con la presente si inviano le Osservazioni contro il Progetto di un impianto eolico codice procedura ID_VIP/ID_MATTIM: 1269 denominato

"Pitigliano" ubicato nei comuni di Pitigliano (GR) e Sorano (GR) costituito da 20 (venti) aerogeneratori di potenza nominale 7,0 MW per un totale

ID: Codice procedura (ID_VIP/ID_MATTM): 12691

Immagine 3. Cumulo di una parte di impianti eolici, fotovoltaici e geotermici industriali in progettazione ed esistenti intorno all’eolico industriale “Pitigliano”.

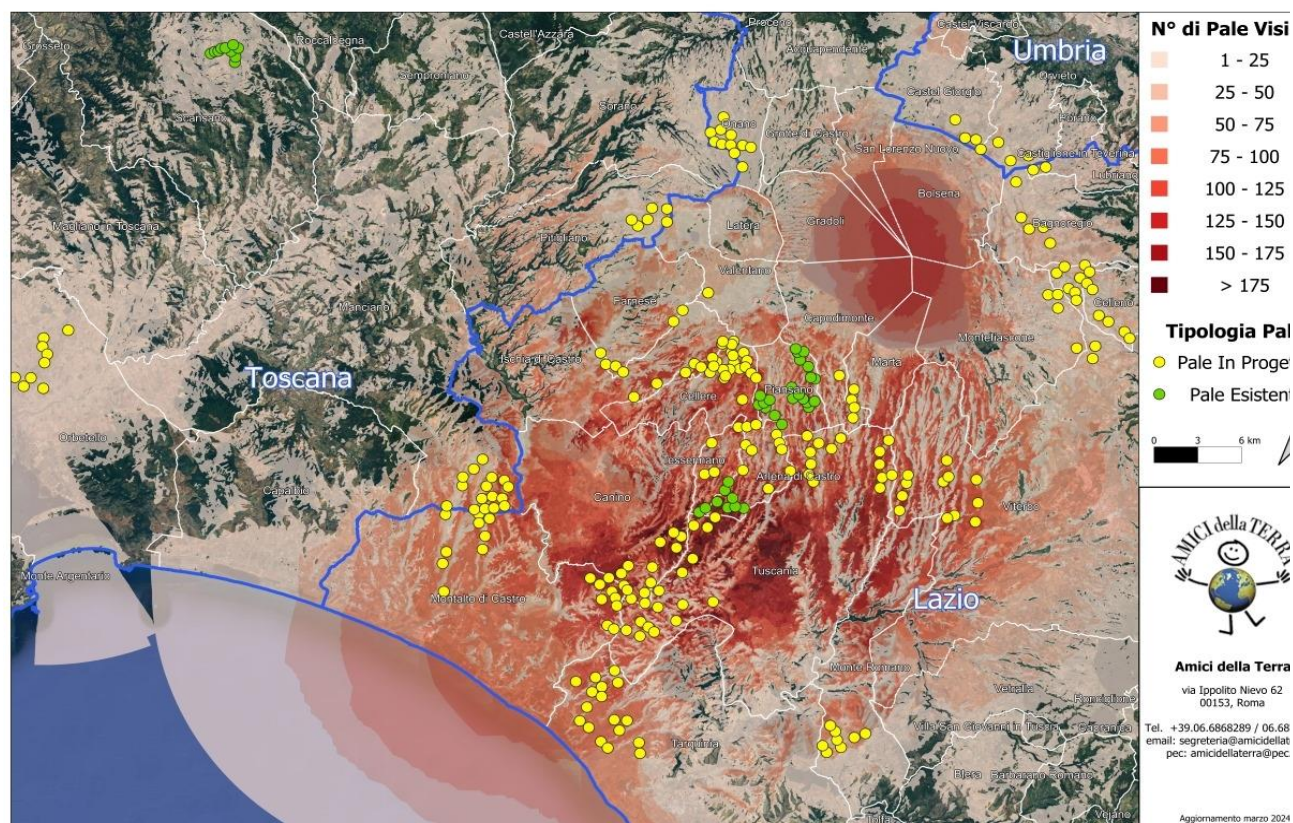
Beni Culturali “*Ambito paesaggistico, geologico e geomorfologico dell’orlo della caldera di Latera ...*” Non vengono nemmeno citati gli impianti eolici in progetto al MASE, il “Rempillo” (6 aerogeneratori) e un altro in verifica amministrativa di 14 aerogeneratori e 72, 6 MW. Ad oggi nei territori di Pitigliano, Sorano e in quello limitrofo potenzialmente potrebbero essere insediati 40 aerogeneratori alti 200 metri e larghi 170. Ma la proponente non cita neanche altri impianti che creerebbero il cumulo e quindi maggiore impatto. Infatti, sul territorio della “Città del Tufo” (Sorano e Pitigliano) impatterebbero anche l’impianto eolico “Montarzo” di Onano con 13 aerogeneratori con le dimensioni ricordate, l’altro eolico industriale nel territorio di Valentano con sette aerogeneratori (stesse dimensioni), gli impianti di Farnese con un minieolico di 3 Torri alte 60 metri già installate in località Poggio del Crognolo e l’impianto eolico industriale “Vallerosa” (7 aerogeneratori alti 200 metri e larghi 158 metri) in procedura VIA presso la Regione Lazio. Inoltre, altri impianti del minieolico già presenti a Valentano, Cellere e Piansano e due progetti eolici industriali con le stesse dimensioni (200 m x 170 m) nel Comune di Ischia di Castro. La valutazione del cumulo non prende neanche in considerazione gli impianti industriali di fotovoltaico e agrivoltaico in progetto a Farnese, Valentano, Ischia di Castro, Cellere. L’impianto geotermico in procedura Via al MASE, progettato nella Caldera di Latera. Quindi è stata effettuata una valutazione del potenziale impatto cumulativo non veritiera a dispetto di quanto affermato dalla proponente che sostiene di aver preso in considerazione uno spazio di 10 km intorno al suo impianto per gli impatti che si creerebbero.

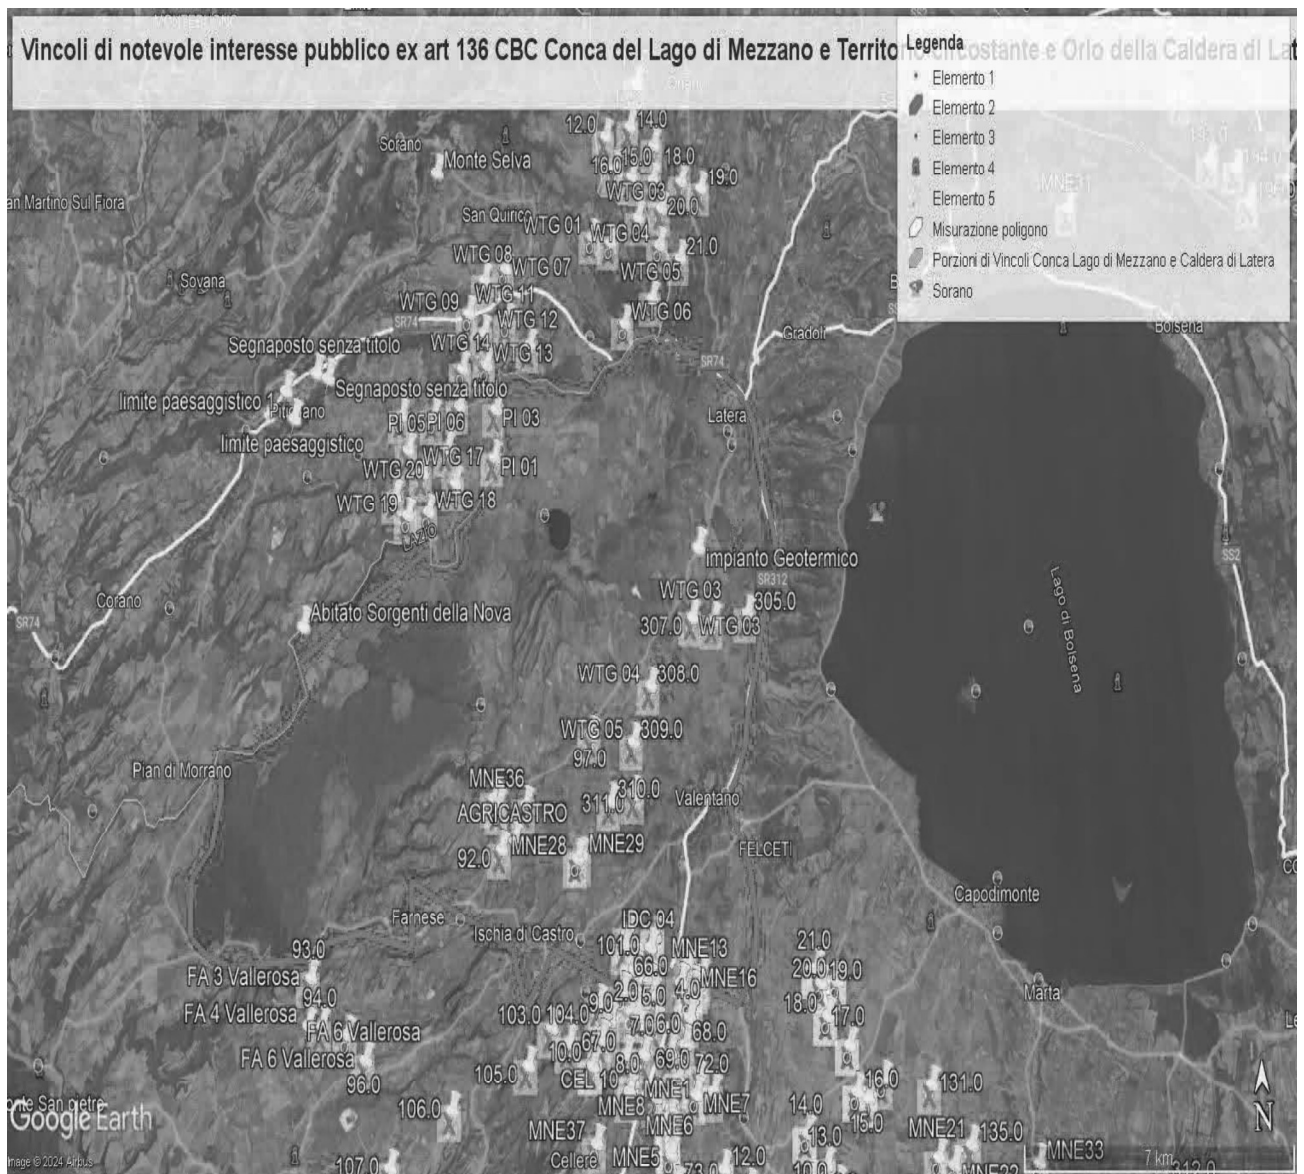
Al contrario si evidenzia che l'impianto eolico industriale citato non solo ricadrebbe con tutti e 20 gli aerogeneratori all'interno delle fasce di rispetto di 3 km di due vincoli paesaggistici di notevole interesse pubblico esistenti nella Regione Lazio e con una parte di essi nel vincolo paesaggistico del Centro abitato di Sorano (GR) quindi in aree non idonee all'installazione di impianti di energia rinnovabile. Addirittura, alcuni aerogeneratori sarebbero ubicati a poche centinaia di metri dai perimetri dei due vincoli paesaggistici laziali ex art 136 del CBC.

Come è illustrato nell'immagine si ribadisce che l'impianto industriale "Pitigliano" ricade completamente all'interno delle fasce di rispetto dei due vincoli di notevole

IMMAGINE n. 2 Impianto eolico industriale “Pitigliano” e distanze aerogeneratori dai Vincoli della Conca del Lago di Mezzano...

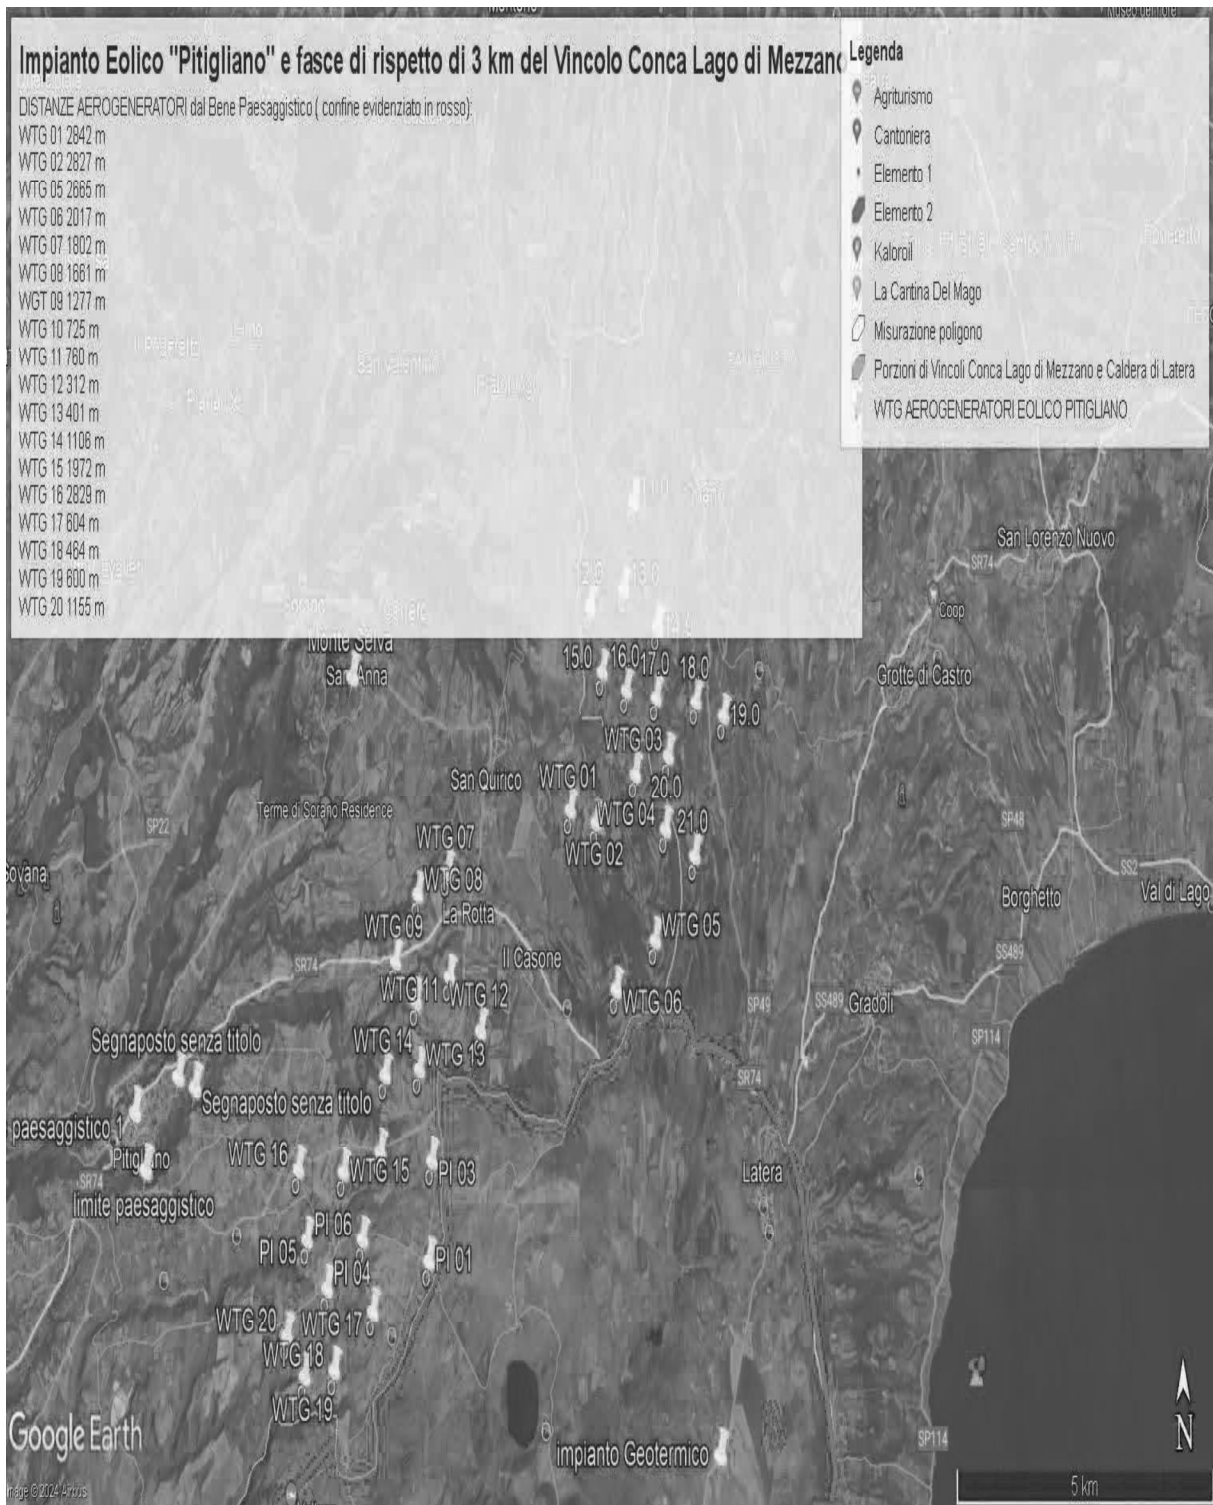
interesse pubblico e lambisce quelle di un terzo vincolo e quindi come affermato dal Consiglio di Stato nelle sentenze citate, l'impianto è insediato in area non idonea ai sensi dell'art. 20 comma 8 lettera c quater del D.Lgs. n. 199/2021 e ss.mm.ii al contrario di quanto sostiene la proponente.

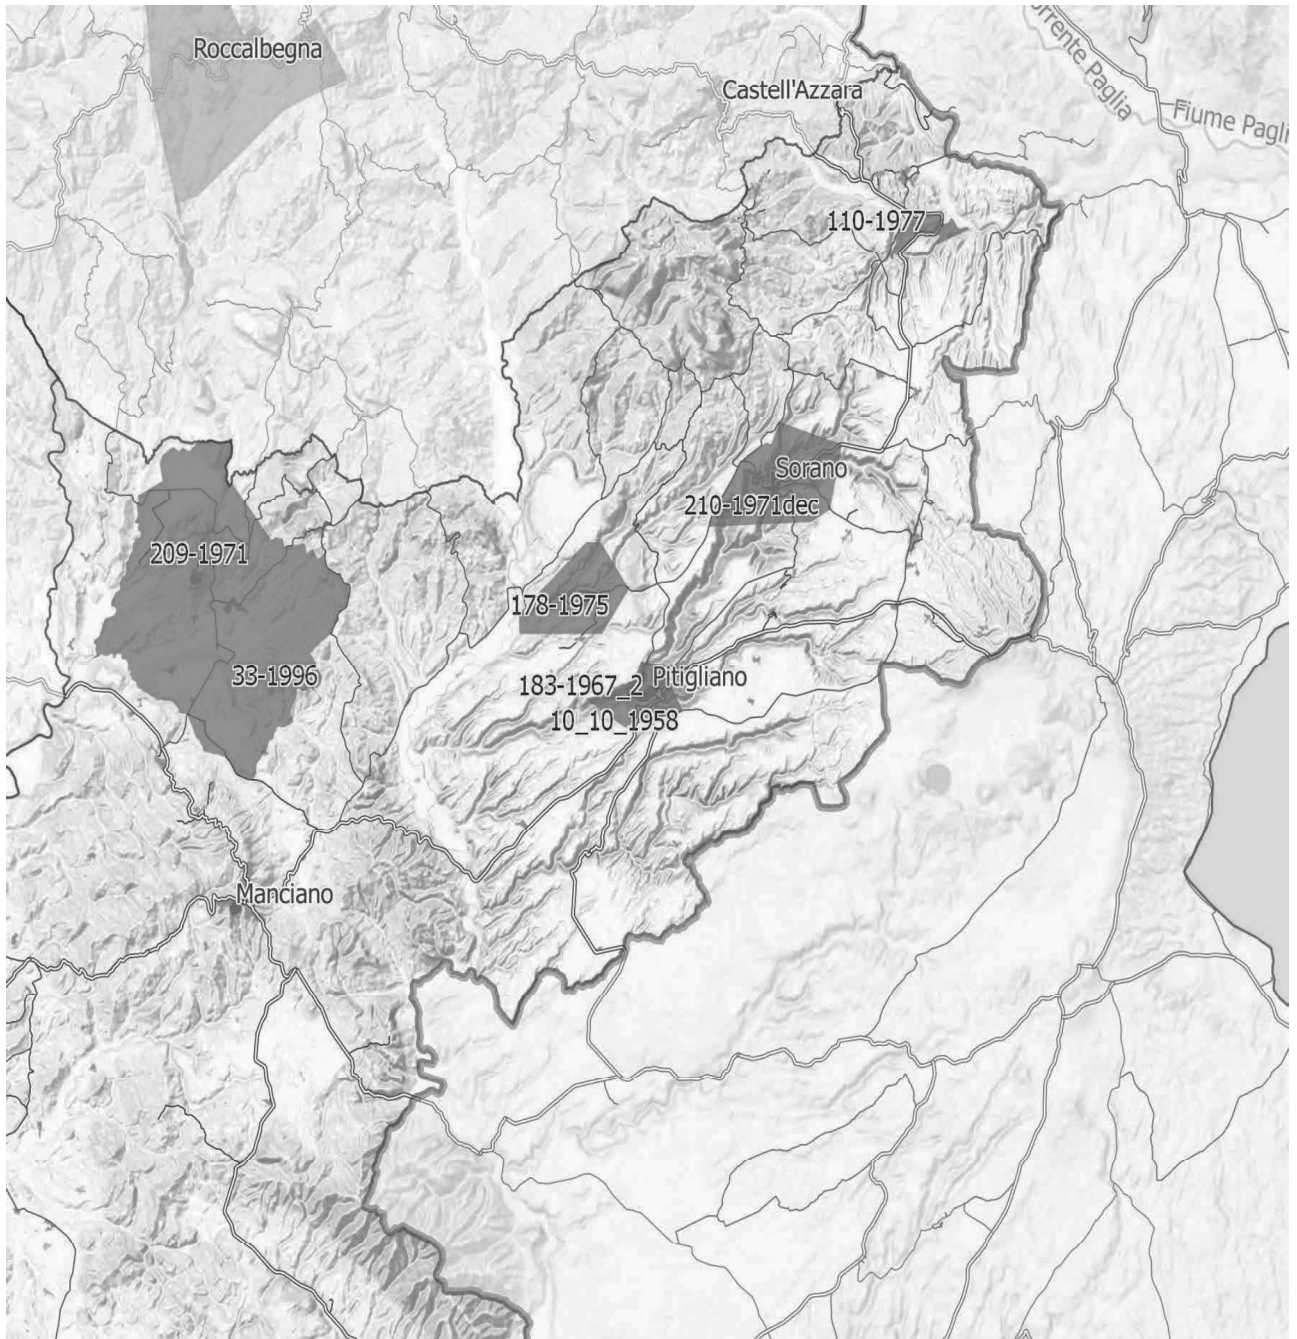
Inoltre, come sostiene la Proponente parte dell'impianto si verrebbe a trovare a 3,5 km dal centro abitato di Sorano. Infatti, tre degli aerogeneratori WTG 08, 09, 10 sono addirittura all'interno delle fasce di rispetto dei 3 km del suo vincolo paesaggistico di notevole interesse pubblico ex art 136 del CBC. Si evidenzia che così si crea

un'ulteriore incompatibilità con la tutela del Paesaggio.

IMMAGINE n 5. Mappa eolici elaborata dall'Associazione Amici della Terra. La mappa evidenzia il cumulo degli impianti tra Lazio e Toscana.

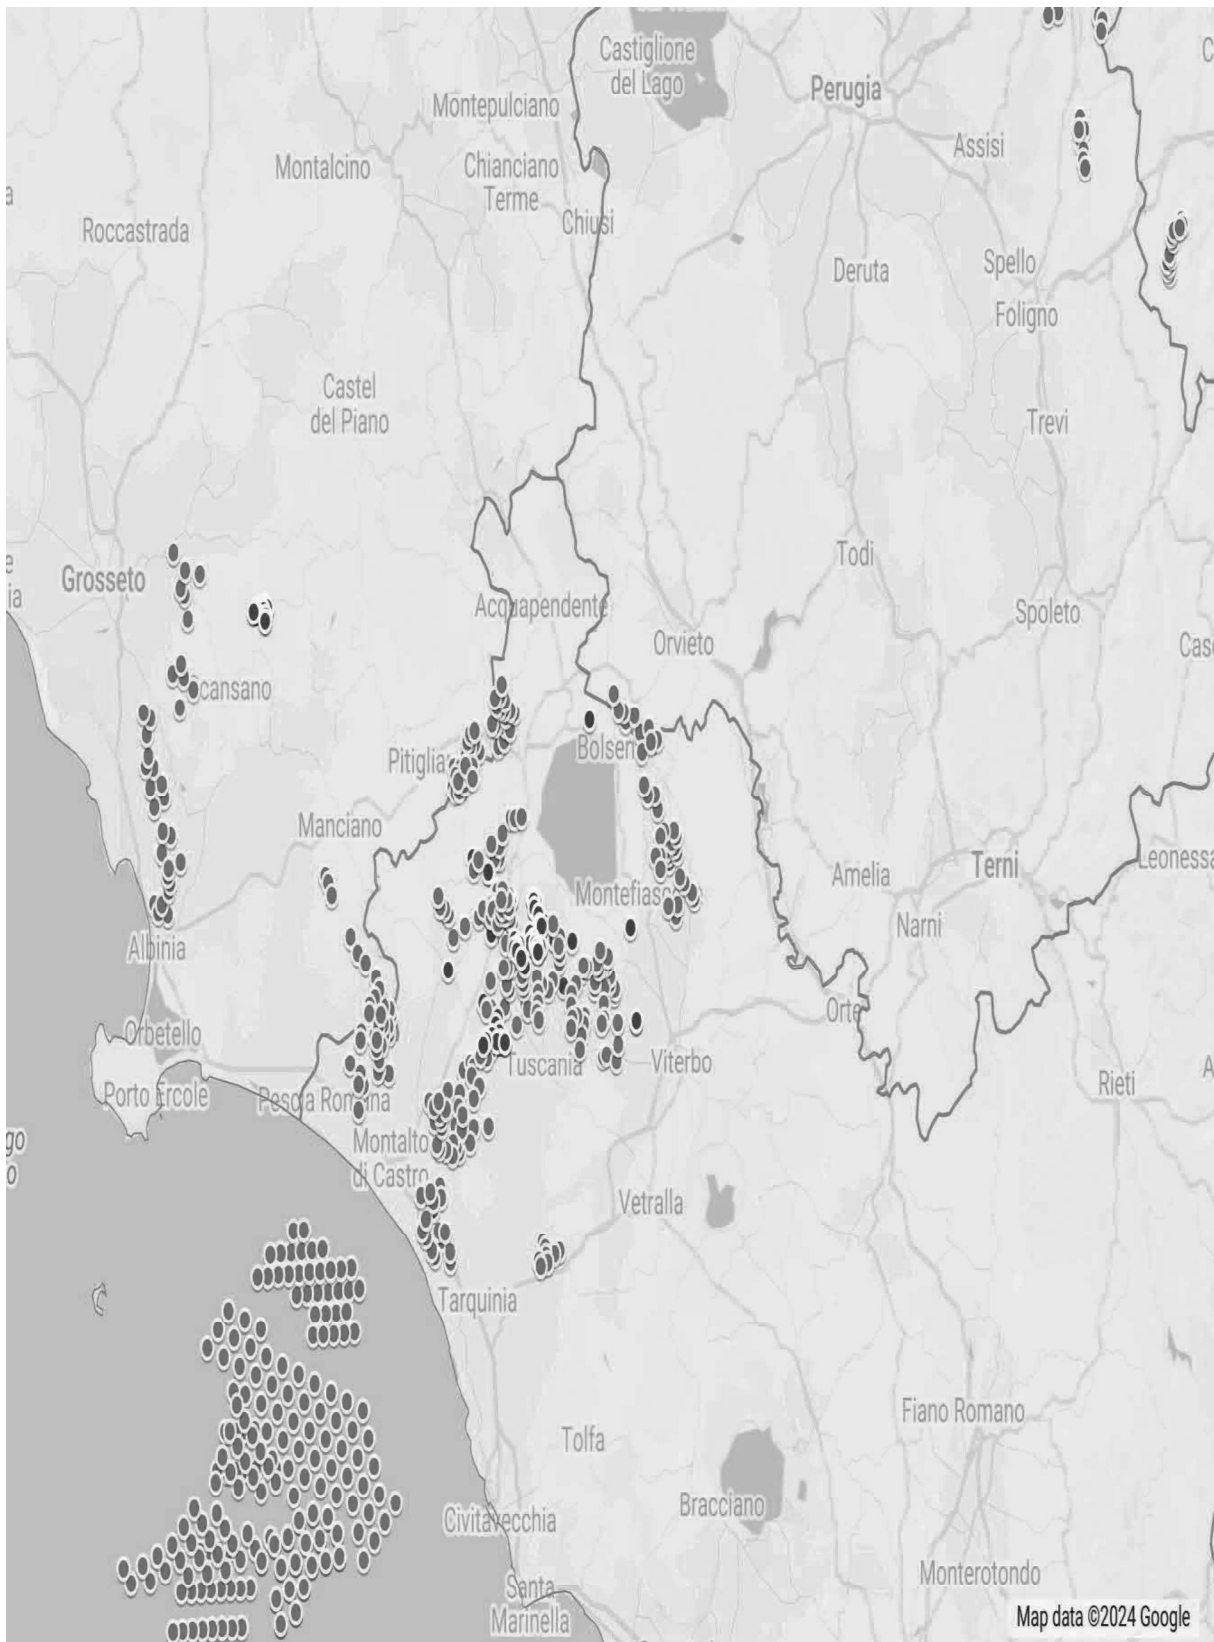
Riguardo al cumulo degli impianti FER, le mappe prodotte dalla proponente riguardano, come già evidenziato, soltanto una parte molto piccola degli impianti FER dell'area intermedia e vasta e in particolare di quelli eolici che contribuiscono a creare un notevole cumulo e la saturazione del territorio tosco laziale. Riguardo al cumulo dei soli impianti eolici si riporta la mappa dell'intervisibilità degli impianti eolici elaborata dall'Associazione nazionale “Amici della Terra”.

Se agli impianti eolici rappresentati qui sopra che non comprendono sia l'impianto eolico Pitigliano e le altre 14 pale del progetto eolico in verifica amministrativa sempre nel territorio di Pitigliano si aggiungono i migliaia di ettari (7000 fin'ora) di territorio occupato dagli impianti fotovoltaici e agrivoltaici e dalle altre tipologie appare chiaro il numero spropositato degli impianti FER nella bassa toscana e nella Tuscia.
